„Rekonstrukce žst. Turnov – Infrastruktura“ a „Rekonstrukce výpravní budovy ŽST Turnov, 3. etapa“

Vysvětlení zadávací dokumentace č. 9

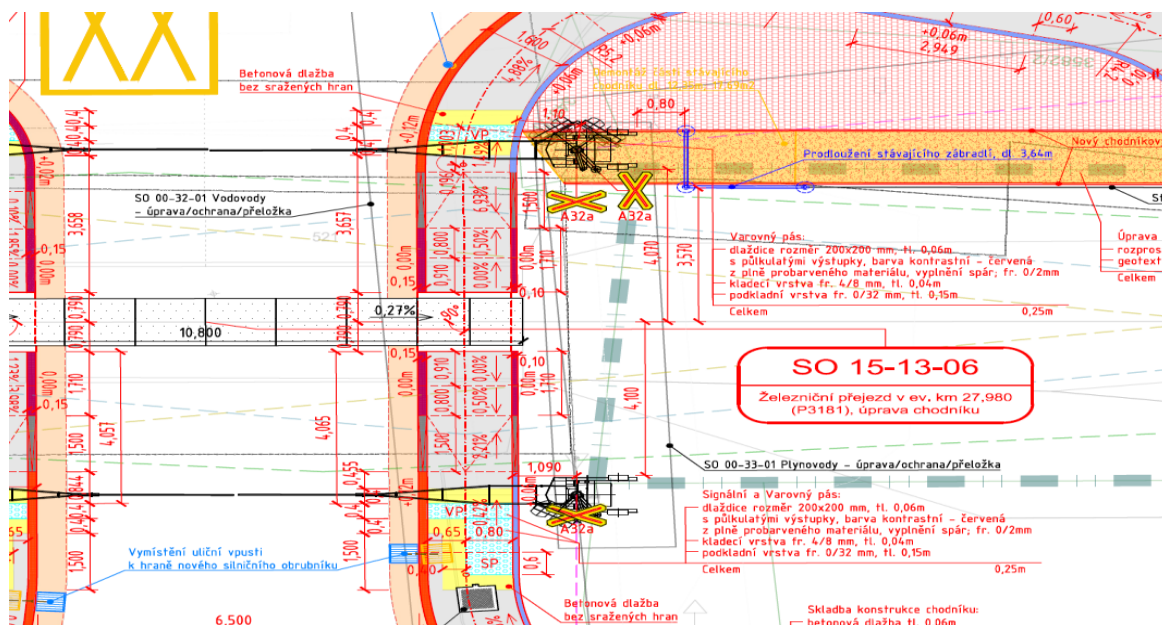
Žádáme investora o upřesnění položky ve výkazu výměr R536351 (regenerace výhybky č. 100) v objektu D.2.1.1.0 – Kolejový svršek v SO 11-10-01.01 - ŽST. Turnov, železniční svršek.

U této položky je uvedena kompletní výměna dřevěných pražců, navaření srdcovek, výměna kolejnic u přídržnic a výměna přídržnic a osazení nového elektromotorického přestavníku, ale není specifikováno, kdo tyto komponenty dodá.

Můžete prosím upřesnit kdo dodá komponenty, zda některé části (např. přídržnice) dodá investor / ST Liberec nebo zhotovitel, nebo zda vše dodá zhotovitel?

Vše dodá zhotovitel stavby.

Kompletní výměna dřevěných prachů, navaření srdcovek, výměna kolejnic u přídržnic a výměna přídržnic – dodávka zhotovitel stavby.

Výhybka bude osazena novým elektromotorickým přestavníkem – dodávka zhotovitel v rámci zabezpečovacího zařízení (stavba Technologie).

Hákový závěr, výměník a návěštní těleso - bude ponecháno stávající.

Byla upravena textace v příloze TZ.
